**Nota van zienswijzen inzake het ontwerp van het
bestemmingsplan *'Natuurontwikkeling Trierveld'***

Zorgen over plannen herinrichting "Trierveld"

**Betreft: Zienswijze Voorontwerp bestemmingsplan "Natuurontwikkeling
Trierveld" - NL.IMRO.1883.BPTrierveld2022-ON01**

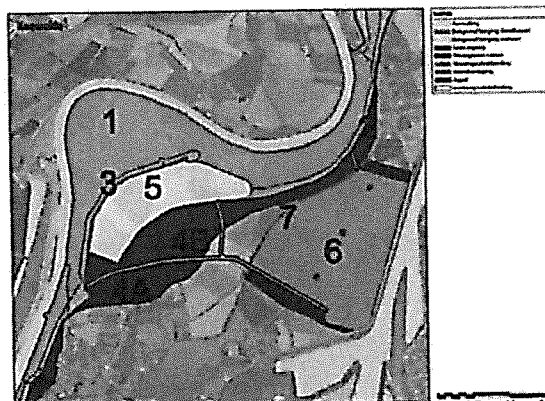
Om het achterland te beschermen, dient er een kade te worden aangelegd aan de noordzijde van het Trierveld voor bescherming van **Illikhoven en Roosteren**. Deze kade verbindt het kadevak op de Ruitersdijk met het talud/kanaaldijk van het Julianakanaal. Aan de zuidzijde dient een kade te worden gerealiseerd tussen de Ruitersdijk en de dijk van de Berghaven / kanaaldijk, voor bescherming van Schipperskerk. (zie bijgevoegde afbeeldingen)

Tijdens hoog water leidt instromend water tot een overstroming van het natuurgebied.

1. Belangrijke zorg is, dat de nieuwe kaden in het gebied de functie krijgen van **primaire waterkering**. Voor de bewoners van de kernen benedenstrooms zoals Illikhoven en Roosteren, kan bij overstromen of **bezwijken van de kade** een overstromingsbeeld ontstaan zoals in 1993. De waterhoogte in de berging kan stijgen tot 3 meter boven het wegniveau in Illikhoven!!

2. Indien de kaden op het aanwezige grindpakket worden geplaatst, ontstaat er **kwelwateroverlast**. Indien hiervoor door het Waterschap geen goede opvang en pompvoorziening wordt getroffen is het denkbaar dat er wateroverlast in Illikhoven ontstaat.

3. De Parallelweg tussen Illikhoven en Schipperskerk komt onder water te staan, waardoor er geen verkeer meer mogelijk is.
4. Voor het intensief wegverkeer over de Parallelweg ontstaan permanente hindernissen in de vorm van opritten en afritten over de kaden.

5. Dat het gebied daardoor niet meer toegankelijk is voor recreatie. Onduidelijk is de mogelijke schade aan beplanting en wandelwegen.

Samenvatting	Reactie	Gevolgen voor besluit
Indiener geeft aan geen bezwaar te hebben tegen de bestemming 'Natuur' in een gedeelte van Trierveld, maar wel tegen de mogelijke rol van het Trierveld als overloopgebied c.q. retentiebekken voor verlaging van de hoogwaterstanden van de Maas.	Het voorliggende bestemmingsplan kent de dubbelbestemming 'Waterstaat - waterbergend rivierbed'. Deze gronden zijn mede bestemd voor de berging van rivierwater. Deze functie vloeit voort uit de Beleidslijn Ruimte voor de Rivier van 1996. In 2009 heeft deze beleidslijn de benaming 'Beleidslijn grote rivieren' gekregen. De besluitvorming over het toekennen van de waterbergende functie heeft dan ook al eerder plaatsgehad. Deze dubbelbestemming is ook in het geldende bestemmingsplan opgenomen. Het wederom opnemen van de genoemde dubbelbestemming is dan ook alleen een voortzetting van eerder beleid en eerdere besluitvorming.	Geen.

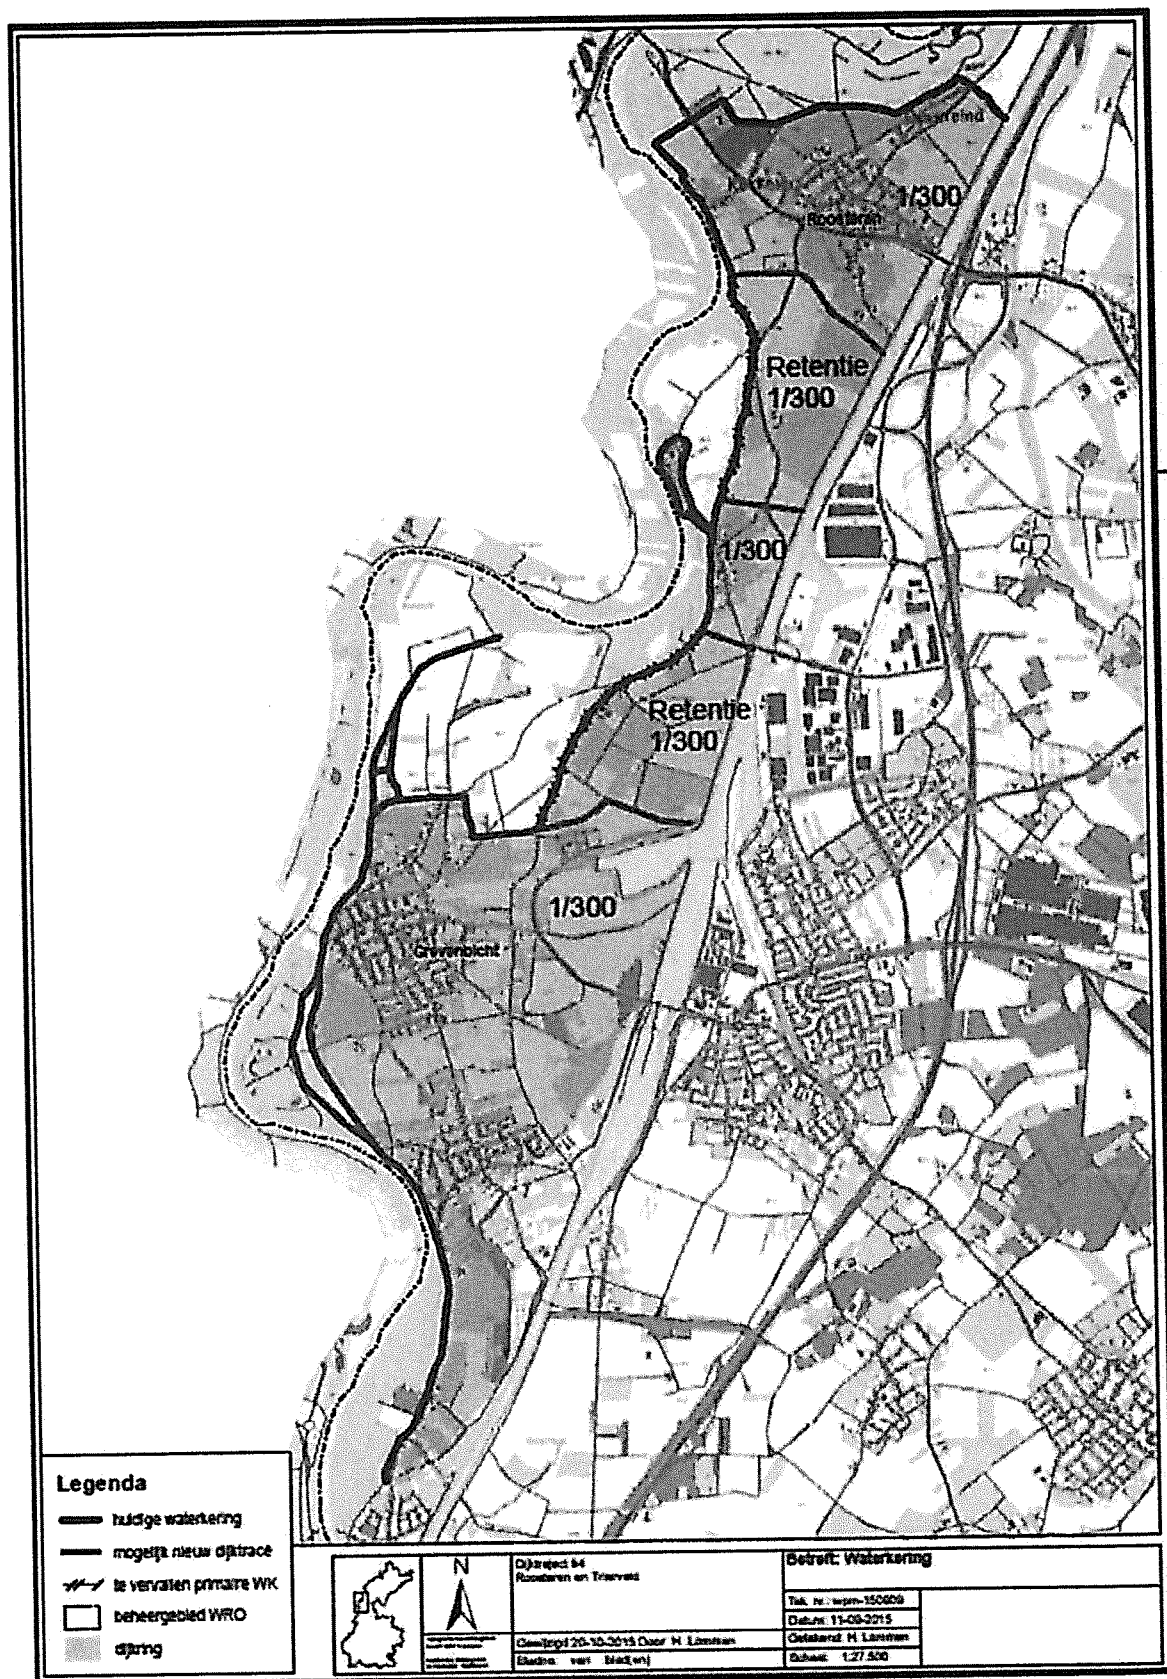
In onderstaande illustraties heeft Buro Stroming in opdracht van het Consortium Grensmaas de kaden ingetekend.

De **Provincie en Waterschap** steunen dit plan voor gebruik van het Trierveld als bergend rivierbed. Echter, Adviesburo Stroming, welke verantwoordelijk is voor het waterbouwkundig ontwerp geeft aan, dat het **verlagingsniveau** van het hoogwaterpeil **slechts enkele cm** zal bedragen. **Belangrijk** is te vermelden dat buro Stroming geen rekening houdt met de ontgronding en ontgrinding van een 163 Ha groot gebied van het project Elerweerd aan de andere zijde van de Maas. Verlaging terrein van meer dan 3 m!!

Conclusie: Op grond van de genoemde argumenten dient er een afweging te worden gemaakt tussen het risico van:

1. overstroming c.q. kwelwateroverlast voor Illikhoven en Roosteren,
2. de kosten voor de gemeenschap voor aanleg van de kaden versus de geringe winst (enkele cm) in de verlaging van het hoogwaterpeil.
